TITLE		DRAWING_No.	
KDB-SNTP-SERVER(ver1.0)			
7SEGモジュール改造			
SHEET	DATE	DESIGN	黒猫電脳研究室
1 / 1	2013.12.10	Junnichi Tomaru

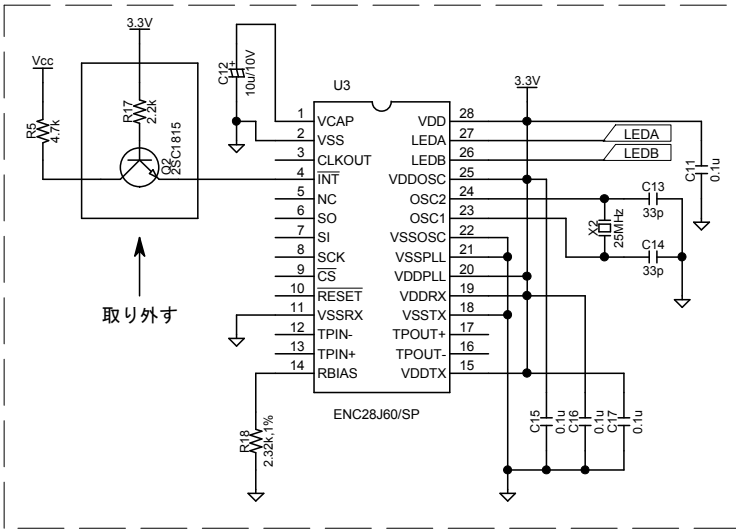
・手順1：Q2を外す

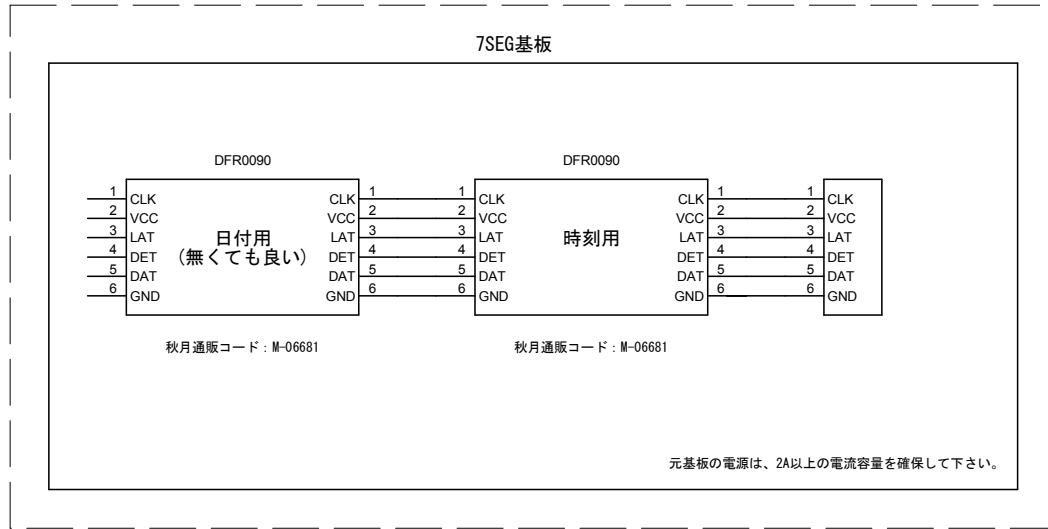
・手順4：7セグモジュール配線(別基板に乗せると仮定)

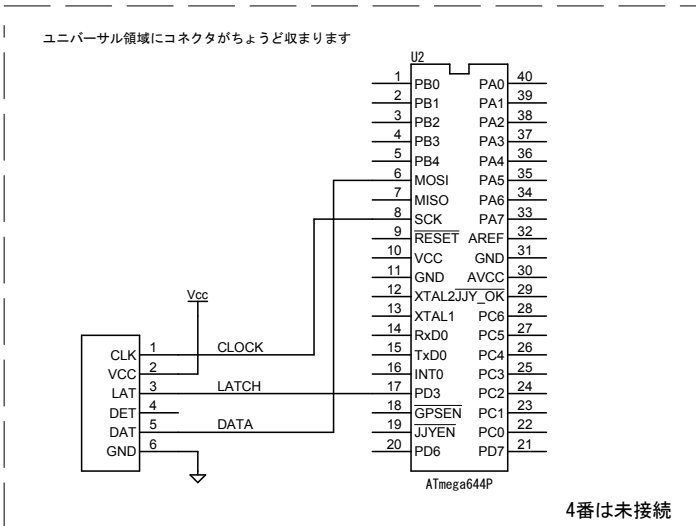
・手順2：コネクタに配線を出す

・手順3：ファームウェア書換え

ファームウェアはver2.09.xx以降を使用すること
